Onderwerp: 20240829 Brief aan gemeenteraad ivm Torenstraat Helvoirt - Z24 - 281701

Wij ontvingen van u een brief via de griffie waarin u aandacht vraagt voor de verkeersveiligheid in de Torenstraat te Helvoirt en dan met name bij de kruising Broekwal (bij het zebrapad) en Torenstraat. Uw brief is geregistreerd onder zaaknummer Z24 – 281701. Namens wethouder Du Maine sturen wij u hierbij onze reactie.

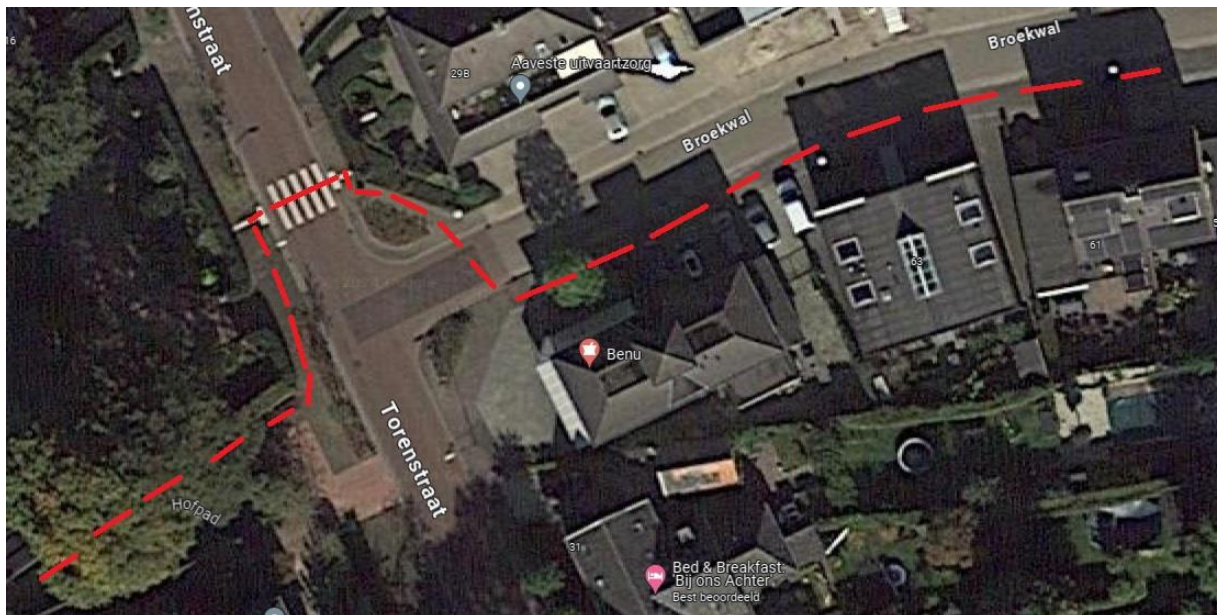
Teneinde de locatie en de huidige situatie duidelijk weer te geven, voeg ik de onderstaande afbeelding toe. De rode lijn is de (loop)route die genomen dient te worden om over te steken.

De looproute maakt dat een ieder die wil oversteken (op de afbeelding van rechts gezien) eerst de broekwal zelf moet oversteken om bij de oversteekplaats, het zebrapad, te komen. Vanwege de aanlooproute aan beide zijden is het voor het verkeer op de Torenstraat niet goed duidelijk dat er personen gaan oversteken. Deze moeten namelijk tot op het laatste moment zo goed als parallel aan de Torenstraat lopen om het zebrapad te kunnen gebruiken. De ervaring leert overigens dat áls bestuurders op de Torenstraat al oplettend zijn, zij hun aandacht met name richten op de Broekwal zelf, waar (vanaf de richting van de N65 gezien) aan verkeer van rechts voorrang verleend dient te worden.

U voegde een foto toe met een rode stippellijn ter illustratie van de route die naar uw zeggen genomen dient te worden. Over een verplicht te nemen route voor voetgangers is ons niets bekend. U bent vrij om een route te kiezen, die bij u en uw kinderen past.

Over de verplaatsing van het zebrapad naar de andere zijde bij de kruising Broekwal/Torenstraat hebben wij het ontwerpbureau geraadpleegd die met de gemeente Haaren destijds het participatietraject heeft begeleid en het wegontwerp heeft gemaakt. Zij schrijven het volgende:

“De belangrijkste reden om voor verplaatsing te kiezen was als volgt:

In de oorspronkelijke situatie lag de zebra aan de zuidzijde van de kruising Broekwal. Verkeer (komende uit de richting N65) stopt dan voor de zebra, in geval van een overstekende voetganger of een rood licht (er stond een verkeerslicht). Daarna kun je doorrijden, maar moet je ook direct de straat van rechts in de gaten hebben. Dat is eigenlijk heel onlogisch, je mag rijden en moet direct rekening houden met een volgend (mogelijk) conflict.

In de afweging hebben we het verhaal van het trottoir aan de andere zijde van Broekwal zeker meegenomen. Broekwal is echter een stuk minder druk en oversteken als je wat verder van de Torenstraat bent is daar prima mogelijk. Tevens ligt er aan de noordzijde ook een rabatstrook.”
